Autostrada del Molise S.p.A.

DG PF 02/07 Affidamento in concessione delle attività di progettazione, realizzazione e successiva gestione del collegamento viario compreso tra lo svincolo di San Vittore sull'autostrada A1 e la città di Campobasso, mediante ricorso alla finanza di progetto

STUDIO D'IMPATTO AMBIENTALE

Relazione Integrativa varianti progettuali

Figura B.1: Variante A - Monteroduni

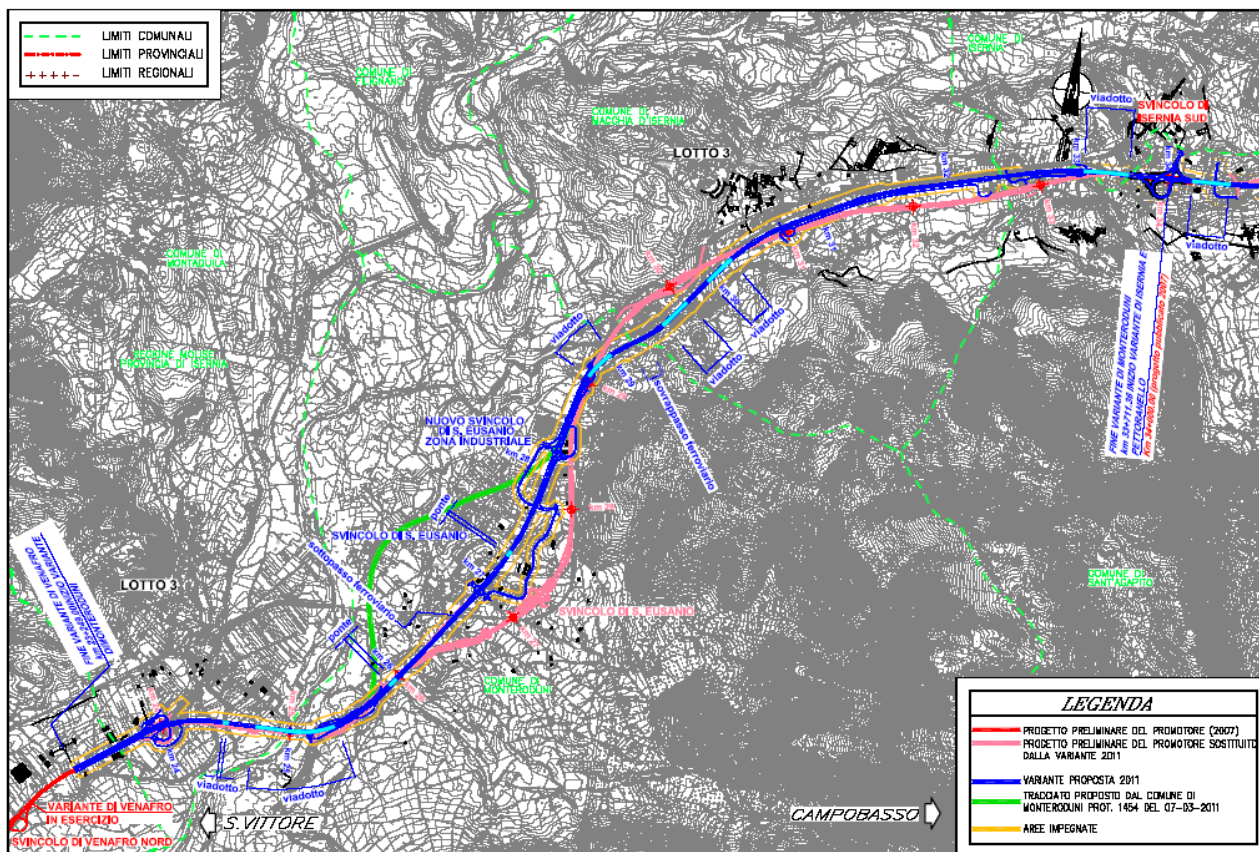
La variante si pone l'obiettivo di risolvere l'annoso problema dell'attraversamento del Volturno e della loc. S. Eusanio nel Comune di Monteroduni. La proposta elaborata dal Promotore in fase di gara (2007), pubblicata nel febbraio 2010, presenta oggi, soprattutto in ragione delle trasformazioni che il territorio ha visto intervenire nel corso degli ultimi anni, numerose criticità dovute soprattutto ad interferenze con attività produttive e turistico-ricreative, nel frattempo insediatisi.

Al fine di limitare le interferenze con le più recenti edificazioni, si propone in questa sede una soluzione che prevede l'adeguamento della attuale sede stradale per l'attraversamento della frazione di Sant'Eusanio. Si ritiene che la soluzione così articolata, possa costituire il giusto compromesso tra le esigenze del Comune (minori interferenze e massima funzionalità della zona industriale) e quelle di carattere ambientale, dal momento che si prevede il potenziamento di un corridoio già infrastrutturato in luogo dell'occupazione di nuove aree oggi libere da infrastrutture.

Si specifica che la variante proposta consente anche di rimuovere completamente l'interferenza con lo specchio lacustre e l'emergenza sorgiva in località San Lazzaro.

L'introduzione della variante ha costituito occasione per proporre una ulteriore ottimizzazione progettuale nel tratto compreso tra il km 29 ed il km 34 circa. La proposta consiste in una moderata traslazione dell'asse del tracciato pubblicato al fine di porlo il più possibile in affiancamento alla linea ferroviaria Venafro – Isernia, con l'obiettivo di limitare la creazione di aree intercluse ed il frazionamento dei fondi agricoli, e di conseguenza minimizzare le ricadute paesaggistiche e territoriali determinate dall'opera.

Figura B.2: Variante 'B' – Isernia e Pettoranello

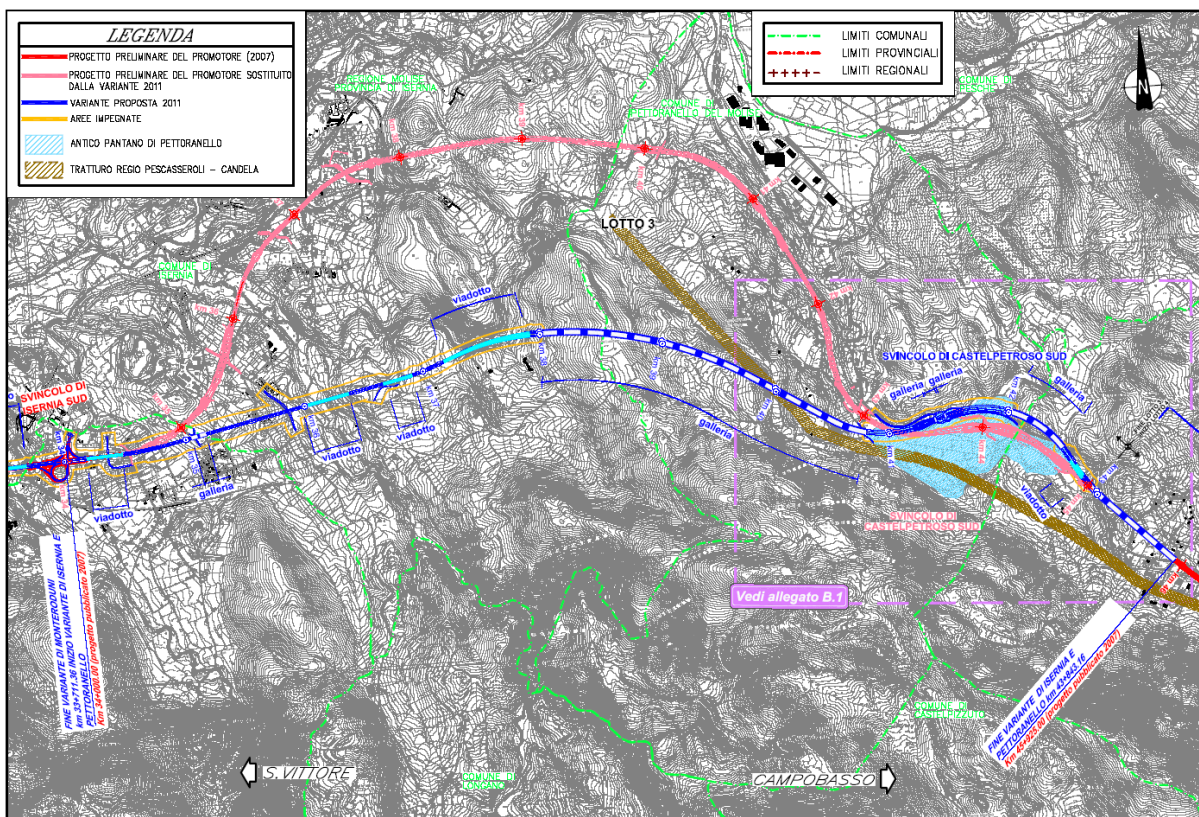
L'insieme delle osservazioni pervenute ha portato ad elaborare una variante di tracciato particolarmente significativa nel tratto ricadente all'interno dei territori dei Comuni di Isernia e Pettoranello. La variante trae spunto dal fatto che il progetto pubblicato, originato da quello di prima stesura a cura di ANAS pubblicato nel 2004, presenta due interconnessioni rispettivamente a ovest (svincolo di Isernia Sud) e ad est (Svincolo di Castelpetroso Sud) dell'abitato di Isernia, restando, per la parte interclusa tra i due svincoli, del tutto disconnesso rispetto alla viabilità locale.

Il nuovo percorso diverge da quello pubblicato di circa mezzo chilometro ad est dello Svincolo di Isernia Sud, in loc. Pietradonata, ove è prevista una breve galleria artificiale. Successivamente procede in rilevato per circa 800 m attraversando la loc. Masseria Petreccia, per poi oltrepassare in viadotto il Torrente Longano. I successivi 1,5 km si caratterizzano per il superamento in viadotto della Ferrovia Variano-Campobasso e per la presenza del Viadotto Fosso Rava Cupa. Il tracciato prosegue poi in galleria naturale per circa 2,8 km (Galleria Lucchero) per emergere, lato Pettoranello, ai margini dell'area dell'Antico Pantano, circa 600 m prima dello Svincolo di Castelpetroso.

In conseguenza del parere del servizio regionale Beni Ambientali, Statistico e Cartografico - Ufficio tecnico e vincoli della Regione Molise, al fine di minimizzare l'interferenza con l'area dell'Antico Pantano, nell'ambito della presente variante si è altresì elaborata una ulteriore soluzione di tracciato rispetto a quella già predisposta in fase di gara di selezione del Promotore a seguito della prescrizione del Ministero dell'Ambiente formulata nel parere del 10/05/2005, volta a ridurre l'occupazione di suolo ed il frazionamento agricolo dell'area.

Infine, con riferimento alle osservazioni del Comune di Pettoranello, si ravvisa che l'elaborazione della variante consente di operare un completo by-pass delle località segnalate dal Comune in loc. Borgata Fonte S. Angelo e bivio di Pettoranello, annullando, di fatto, le interferenze rilevate con le abitazioni ivi presenti e, soprattutto, con la chiesa rupestre di S. Michele Arcangelo. In tale quadro, tuttavia, non è stato possibile rimuovere le interferenze, segnalate dal Comune stesso, con gli annessi del campo sportivo e con la nuova stazione di rifornimento carburante, in quanto tale possibilità è risultata del tutto incompatibile con l'esigenza di rispettare il sovraordinato vincolo imposto dal Piano Paesistico Regionale sull'area dell'Antico Pantano.

Figura B.3: Variante 'C' – Cantalupo nel Sannio

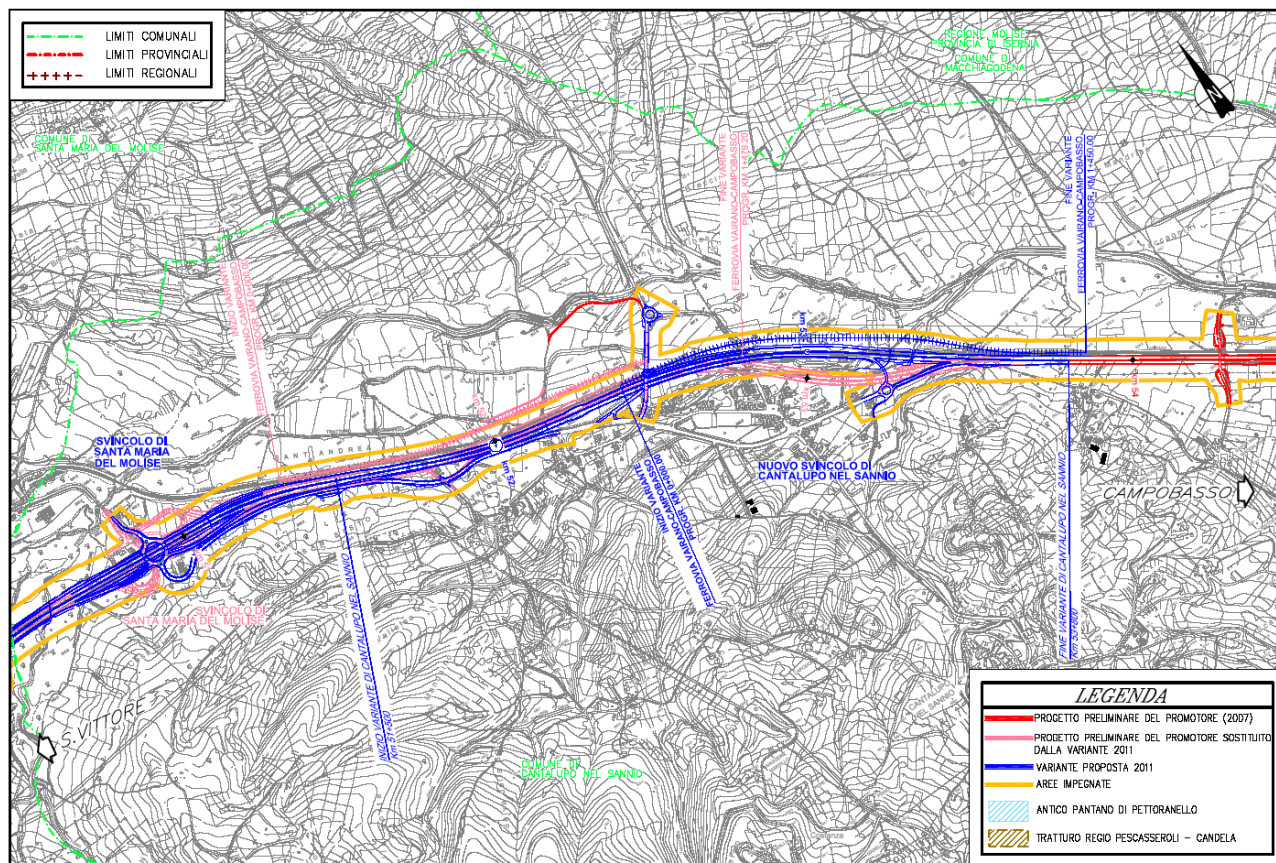
Le modifiche proposte (comprese circa tra il km 51+000 ed il km 54+000, tratto in cui il progetto del Promotore risulta conforme a quello pubblicato nel 2004), in linea con le esigenze espresse dagli Enti territoriali competenti, sono state sviluppate secondo tre indirizzi ben precisi:

- la minimizzazione dell'occupazione di suolo, tenendo conto dell'attuale e futuro sviluppo dell'area;
- l'efficacia delle connessioni tra la rete stradale esistente ed il nuovo asse autostradale in progetto;
- la garanzia della piena fruibilità del territorio per il traffico locale.

- la realizzazione dello svincolo di S. Maria del Molise secondo una configurazione geometrica più compatta;
- il potenziamento delle connessioni tra lo svincolo di S. Maria del Molise e la località Taverna mediante il potenziamento delle complanari all'asse autostradale;
- il passaggio esterno all'abitato in località Taverna, con il posizionamento dell'asse autostradale sul sedime attualmente impegnato dalla ferrovia, rivedendo, alla luce dell'avvenuta dismissione della stazione ferroviaria di Cantalupo e Macchiagodena, la variante ferroviaria prevista in progetto;
- la realizzazione di un nuovo svincolo (a meno dell'entrata in direzione Isernia, per la quale è stato potenziato il collegamento con lo svincolo di S. Maria del Molise) in località Taverna per connettere in modo più funzionale al corridoio autostradale la SS 618, arteria lungo la

quale, oltre a diversi centri minori, sono ubicati i Comuni di Macchiagodena, Frosolone e Sant'Elena Sannita.

Figura B.4: Variante "D" - San Massimo – Bojano

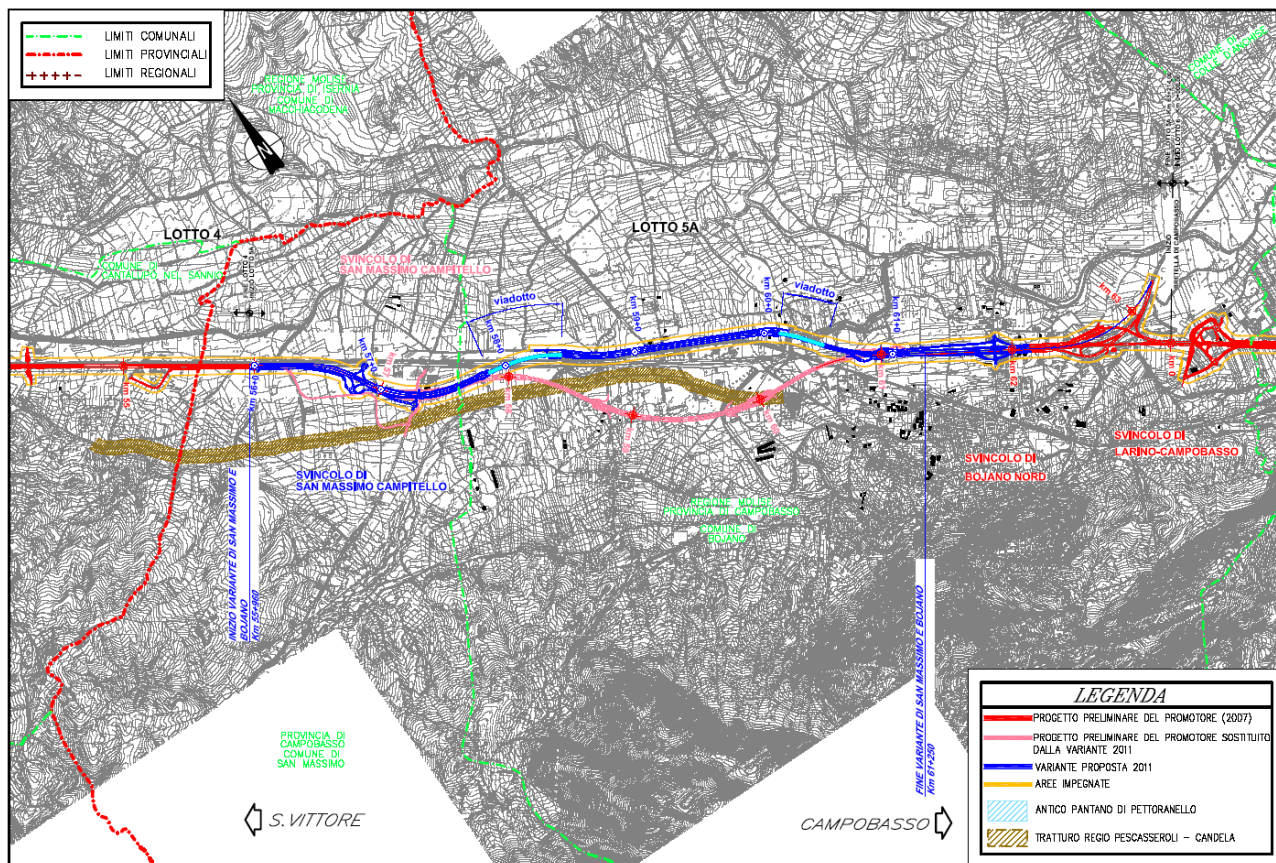
La variante proposta prende spunto dal parere della Regione Molise - Direzione Generale IV - Servizio Beni Ambientali, Statistico e Cartografico - Ufficio tecnico e vincoli, prot.1912/M del 21/04/11, in cui si prescrive la rimozione, in fase di progetto definitivo, di tutti "i motivi di incompatibilità con i P.T.P.A.A.V.". Nella tratta in esame, le incompatibilità riscontrate sono riconducibili all'attraversamento in viadotto di due tratti del Tratturo Pescasseroli-Candela.

La variante è tesa ad eliminare la sovrapposizione del tracciato con il tratturo tra il km 58+275 ed il km 58+563 (viadotto Callora), e tra il km 59+832 e il km 60+181 (viadotto Prusciello), in un tratto in cui il progetto del Promotore (2007) risulta conforme a quello pubblicato nel 2004 e per il quale, in

seguito a problemi di natura tecnica e funzionale, si è resa necessaria l'adozione di una variante rispetto all'adeguamento in sede dell'attuale SS 17.

L'attuale proposta consente di eliminare del tutto le interferenze riscontrate, in quanto il tracciato, all'altezza del Km 58 circa, invece di mantenere una collocazione a sud della SS17 e della ferrovia, attraversa entrambe le infrastrutture con un viadotto ponendosi a nord delle stesse, per poi attraversare, sempre in viadotto, il Torrente Callora e tornare immediatamente dopo in sede sulla statale esistente.

Figura B.5: Variante "E" – Variante in loc. "il Quiri" e nuovo svincolo in loc. "Sterparo"

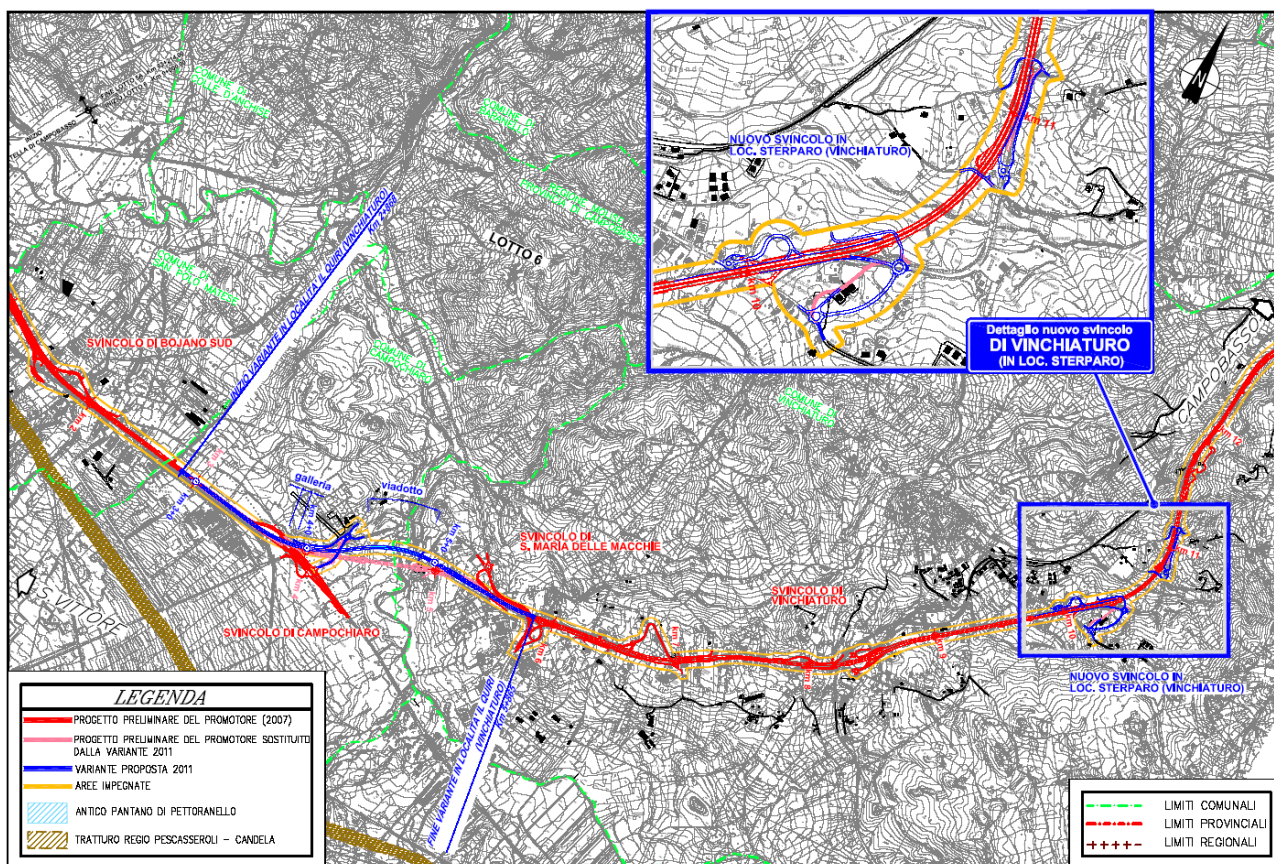
Questa variante intende risolvere due problematiche di rilievo locale, ed ha richiesto, pertanto, l'adozione di leggere modifiche di tracciato che non alterano in modo sostanziale l'assetto del progetto pubblicato. La variante si può dividere nei seguenti due ambiti:

- **Variante di tracciato in loc. "Il Quiri"**: la variante trae origine dalla necessità di rimuovere l'interferenza, segnalata dal Comune di Vinchiatturo, con un complesso residenziale di recente realizzazione, denominato Parco "Il Quiri", costituito da sei unità abitative e localizzato in prossimità della spalla ovest del viadotto "Quirino" di progetto. Per rimuovere tale criticità è stata studiata una soluzione progettuale alternativa che prevede un lieve spostamento del tracciato verso nord.

- **Nuovo svincolo in loc. "Sterparo"**: la variante trae origine da un'osservazione formulata dalla Provincia di Campobasso con nota 0014886 del 24/03/2011, in cui l'Ente pone la propria attenzione sul nuovo sistema degli svincoli, manifestando la preoccupazione per una possibile sollecitazione eccessiva della SP 53 per i traffici da/per il centro urbano di Vinchiatturo; per ovviare alle problematiche sollevate, è stata elaborata una variante che consente di ripristinare l'interconnessione con la SP 162 in loc. "Sterparo", mediante

l'introduzione di alcune rampe e lievi modifiche alla viabilità locale. Tale variante offre una valida alternativa viabilistica per le connessioni col centro urbano di Vinchiatturo, evitando di concentrare i traffici sulla SP53, come richiesto nell'osservazione della Provincia.

Figura B.6: Variante "F" – Barriera di S. Vittore

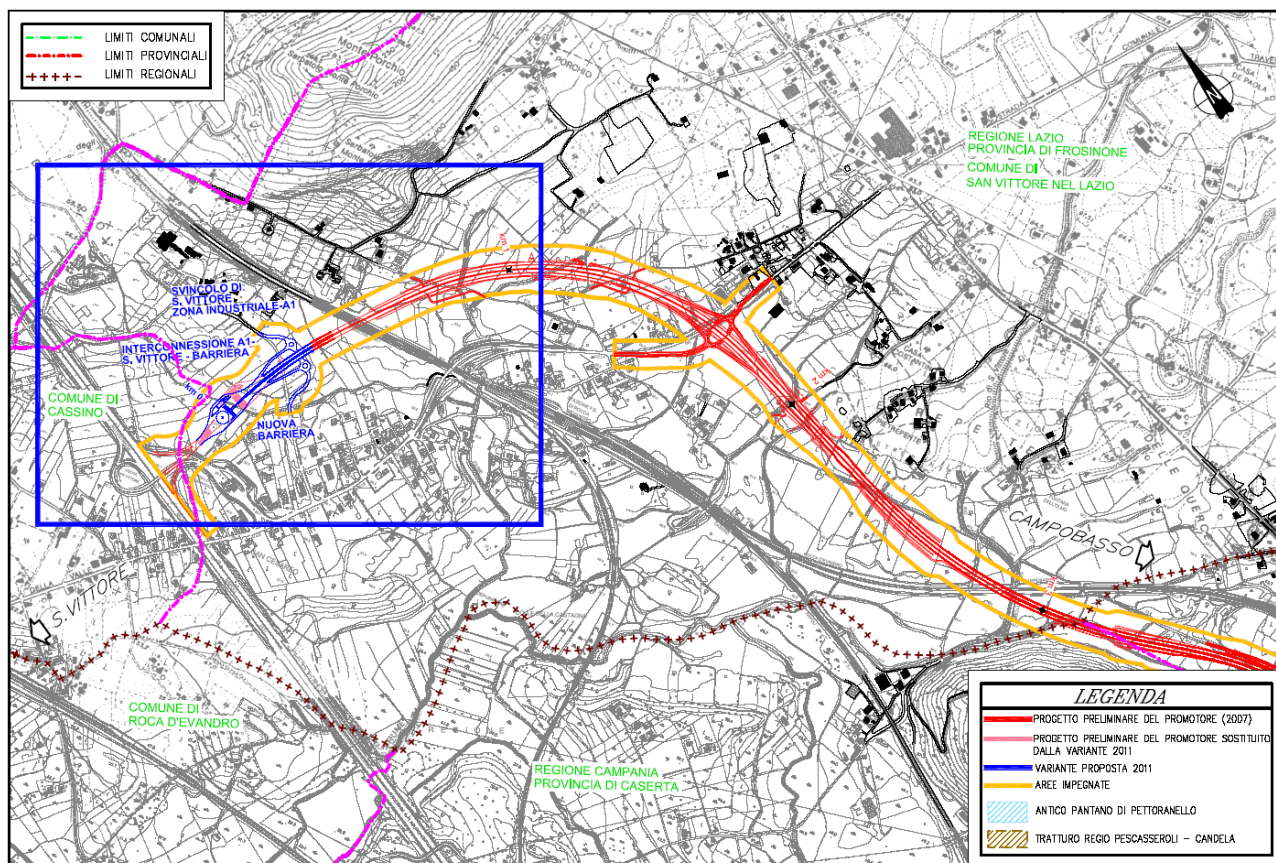
Le variazioni apportate non hanno interessato l'andamento plano-altimetrico dell'asse principale, che quindi rimane invariato, ma riguardano: la barriera di esazione che viene leggermente traslata verso l'autostrada A1, la strada comunale di collegamento tra la ex S.S.430 'della Valle del Garigliano' e la zona industriale di San Vittore, che viene deviata verso Nord. La deviazione studiata consente di inserire, a ridosso del sottopasso all'asse stradale di progetto, due rotatorie in cui confluiscono le rampe del nuovo svincolo di 'S.Vittore Zona Industriale'. Lo svincolo non risulta completo ma presenta solo due rampe, quella di uscita per chi proviene dall'autostrada A1 e la rampa di ingresso per chi deve accedere alla A1.

Di seguito si elencano i vantaggi scaturiti da questa nuova sistemazione:

- si ripristina per gli utenti provenienti dalla Valle del Garigliano il collegamento con l'autostrada A1, trasladando lievemente l'accesso rispetto alla posizione attuale;
- l'area industriale conserva l'accesso diretto all'A1, ed inoltre si prevede un sottopasso di maggior ampiezza in previsione del passaggio di mezzi pesanti;
- le attività commerciali poste a cavallo della ex S.S.430 'della Valle del Garigliano' non subiscono effetti negativi in quanto, con la nuova soluzione proposta, i collegamenti con la A1 rimangono pressoché invariati rispetto allo stato attuale.

Figura D.1: Confronto tra Variante Proposta (A) e Progetto Preliminare pubblicato (B)

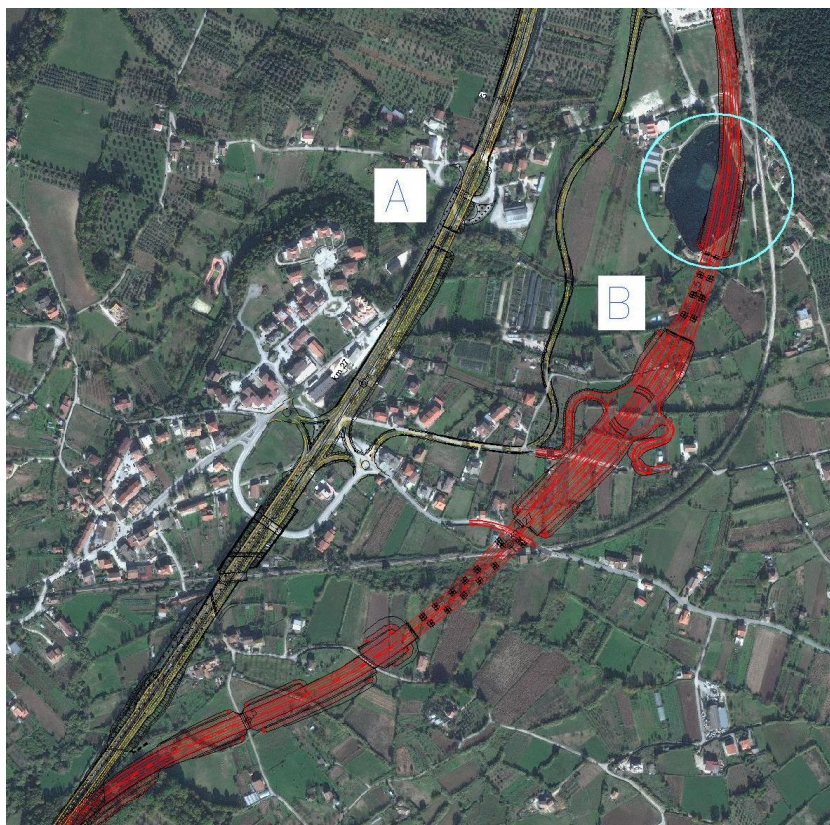
Per quanto attiene la relazione dell'infrastruttura in progetto con il sistema delle acque superficiali e sotterranee, invece, la variante proposta risulta essere decisamente migliorativa rispetto a quanto previsto dal Progetto Preliminare pubblicato. Infatti, elimina l'interferenza con il Lago di San Nazzaro e l'emergenza sorgiva (Sorgente San Nazzaro) che lo alimenta (vedi Figura D.1).

Tale miglioria si riflette anche sulla tematica della vulnerabilità idrogeologica, rafforzando maggiormente il concetto secondo il quale la presente variante risulta essere migliorativa rispetto al tracciato di progetto in termini di ricadute sul sistema idrogeomorfologico.
